# IMPIANTO DI RECUPERO ENERGIA DA INCENERIMENTO DI RIFIUTI NON PERICOLOSI LOC. CASE PASSERINI - SESTO FIORENTINO (FI)

## DOCUMENTAZIONE INTEGRATIVA del 02/12/2013 nell'ambito della Procedura di Valutazione di Impatto Ambientale

**Integrazioni**

INT 001

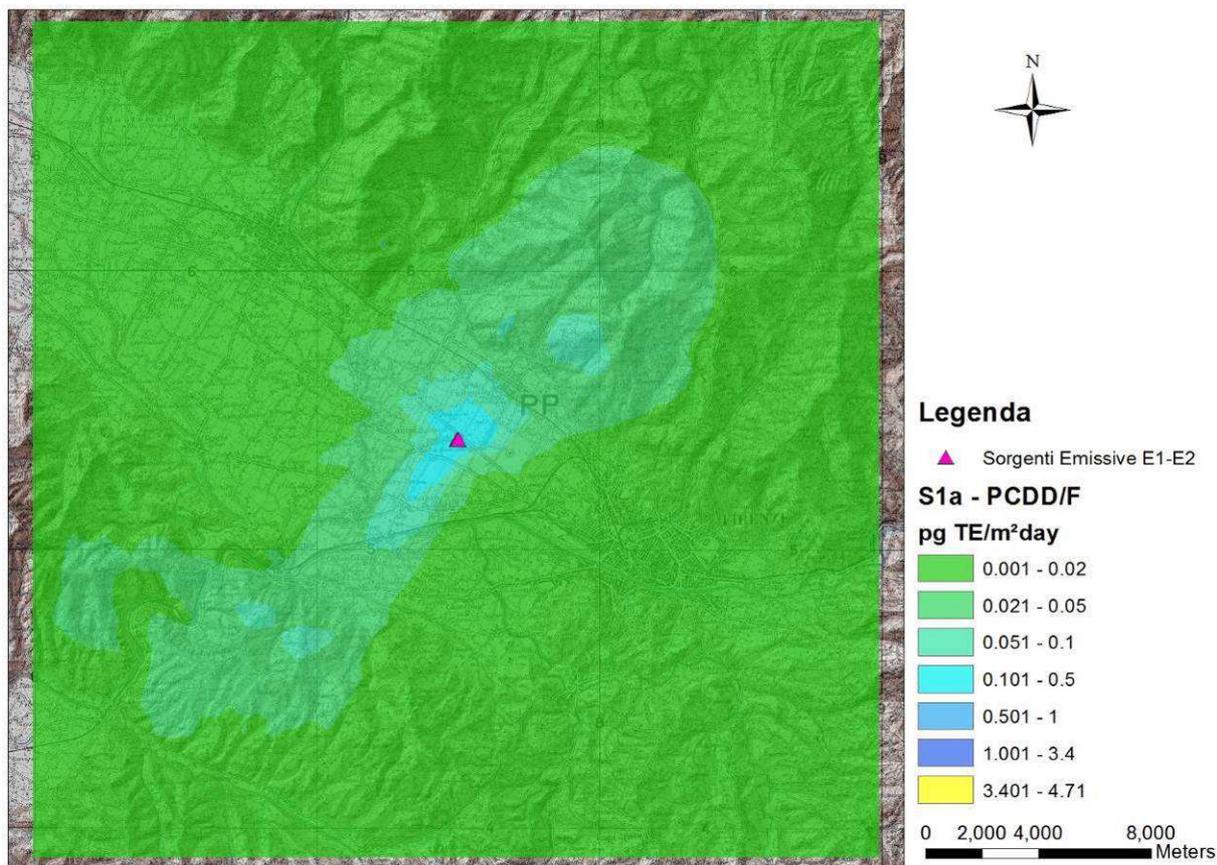
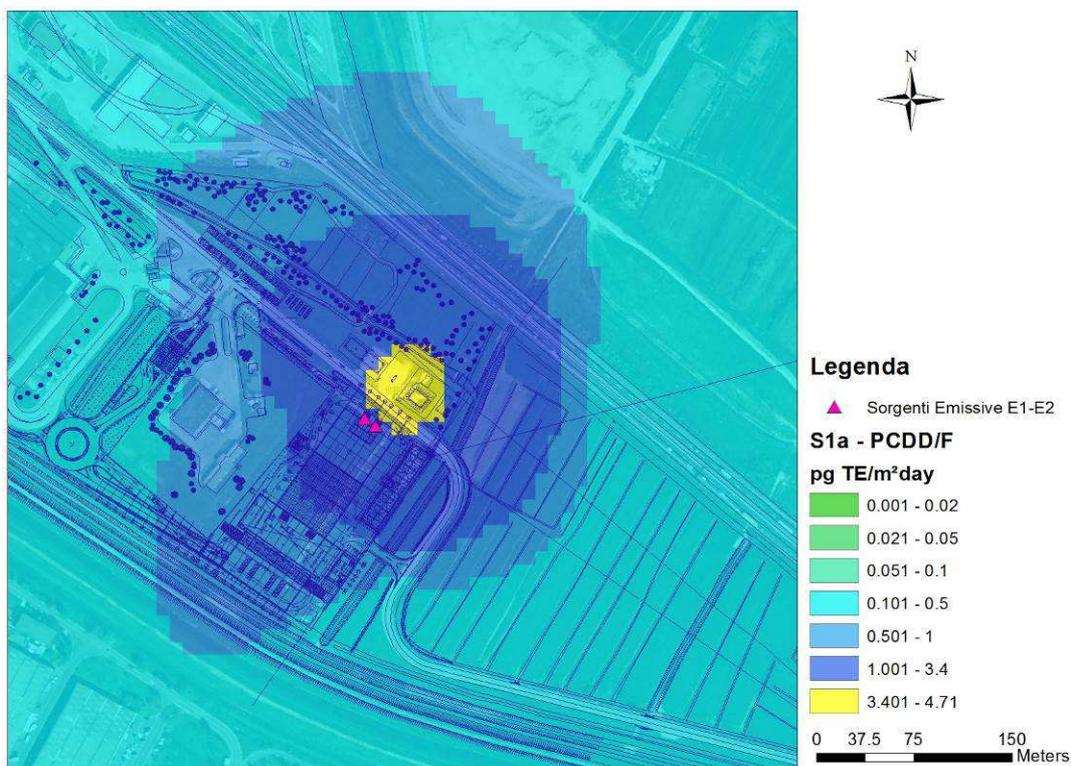
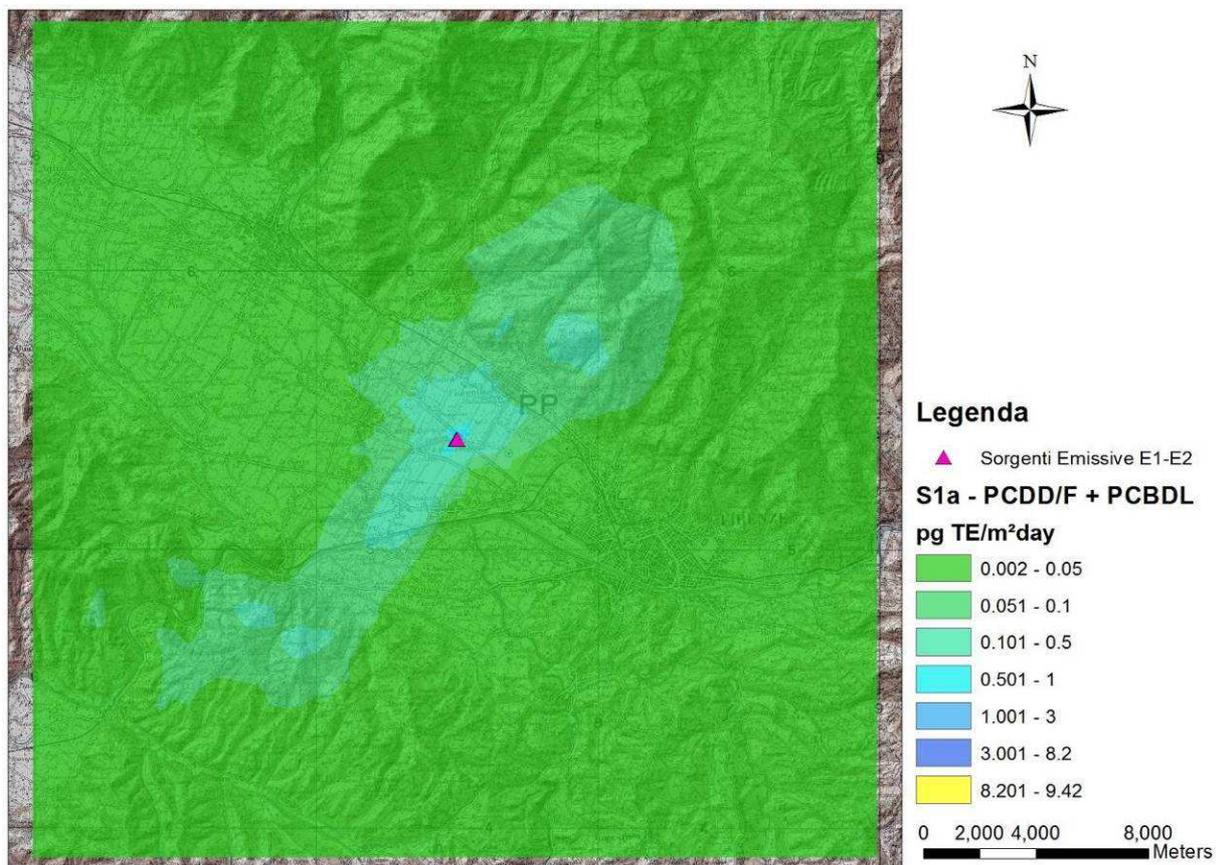
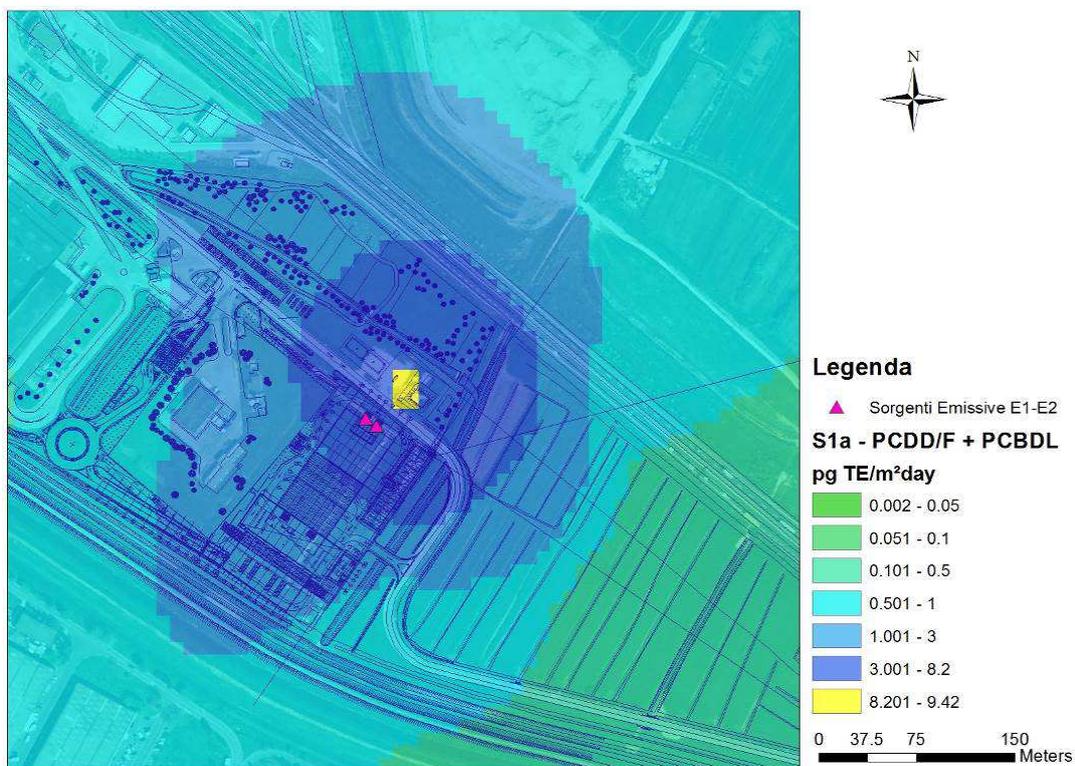
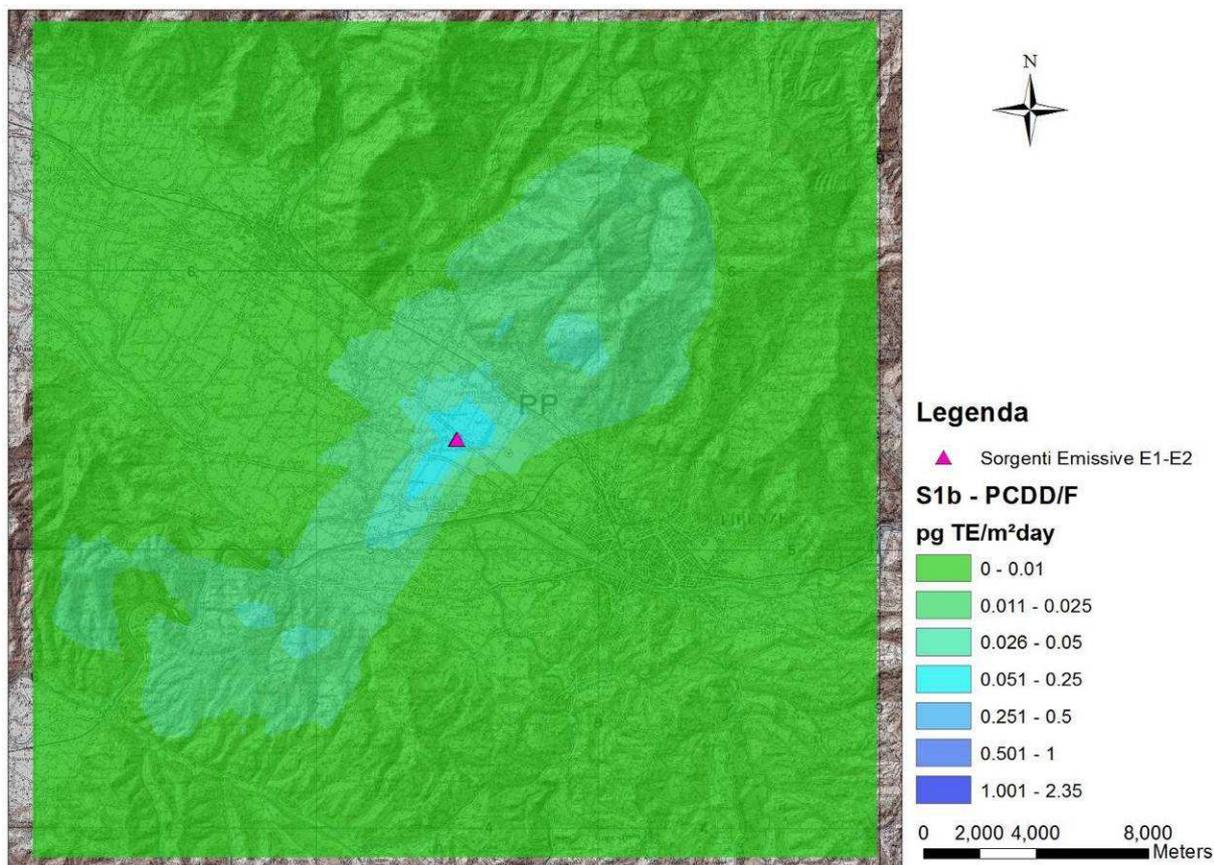
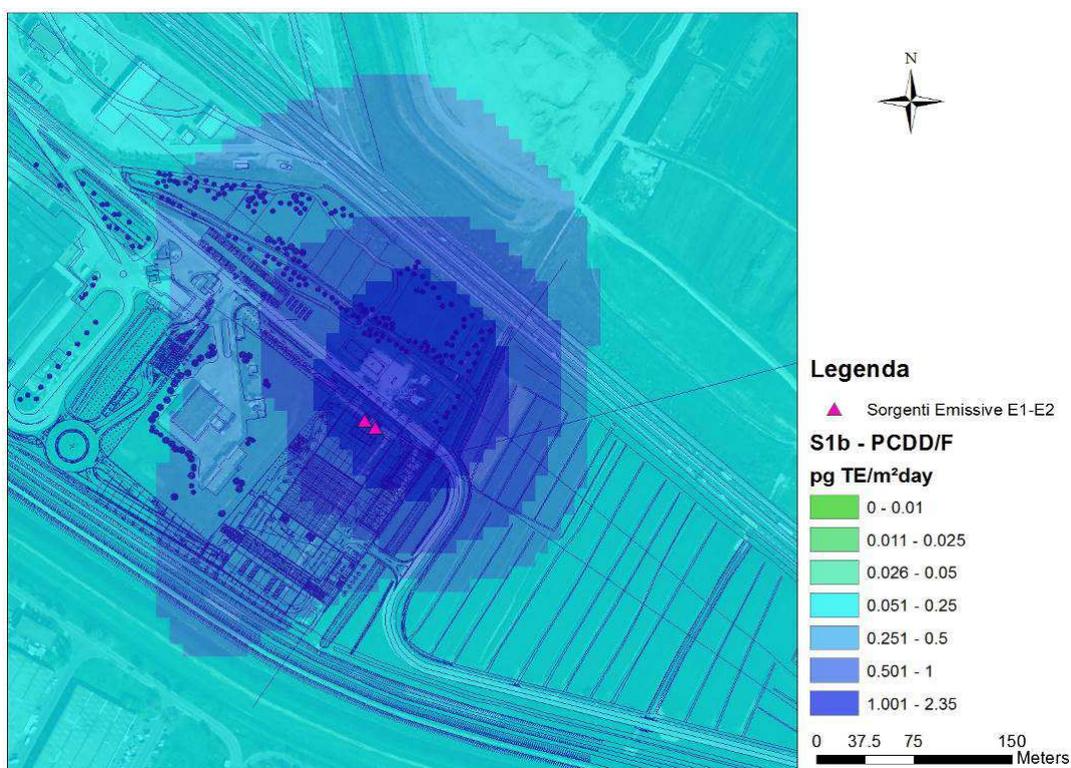
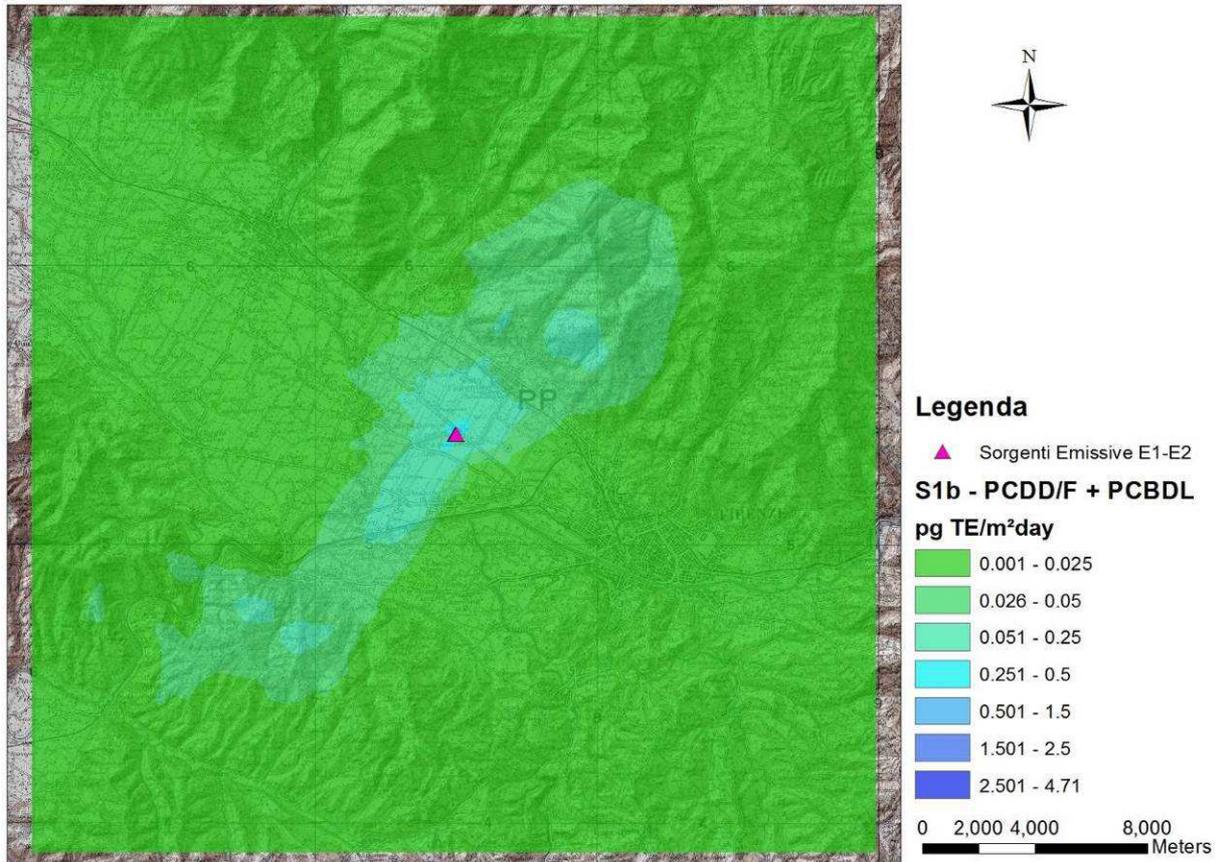
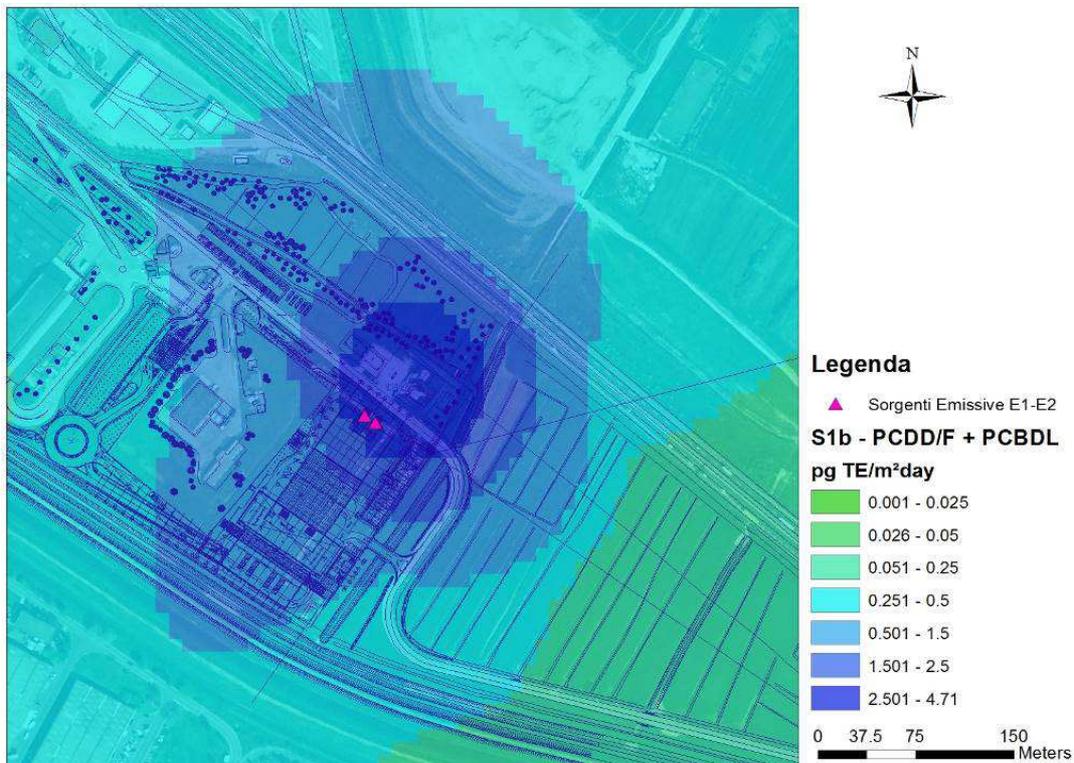
## 24 INTEGRAZIONE 24 - STIME DI DEPOSIZIONE TOTALE

Si nota infatti come l'area in cui si registrano valori di deposizione totale cumulata media giornaliera superiori a 3,4 pg TE/m<sup>2</sup>day per PCDD/F sia di dimensioni ridotte (circa 30 m di raggio) e localizzata a pochi metri di distanza, in direzione nord-est, rispetto ai camini emissivi. Tale area è confinata tra l'impianto e l'autostrada e non interessa nessun recettore sensibile, né residenziale né addetto ad attività lavorative.

Analogamente, l'area in cui si registrano valori di deposizione totale cumulata media giornaliera maggiori di 8,2 pg TE/m<sup>2</sup>day per PCDD/F+PCBDL presenta un'estensione di circa 20 m per 30 m, è localizzata a pochi metri di distanza, in direzione nord-est, rispetto ai camini emissivi e non interessa nessun recettore sensibile, né residenziale né addetto ad attività lavorative.
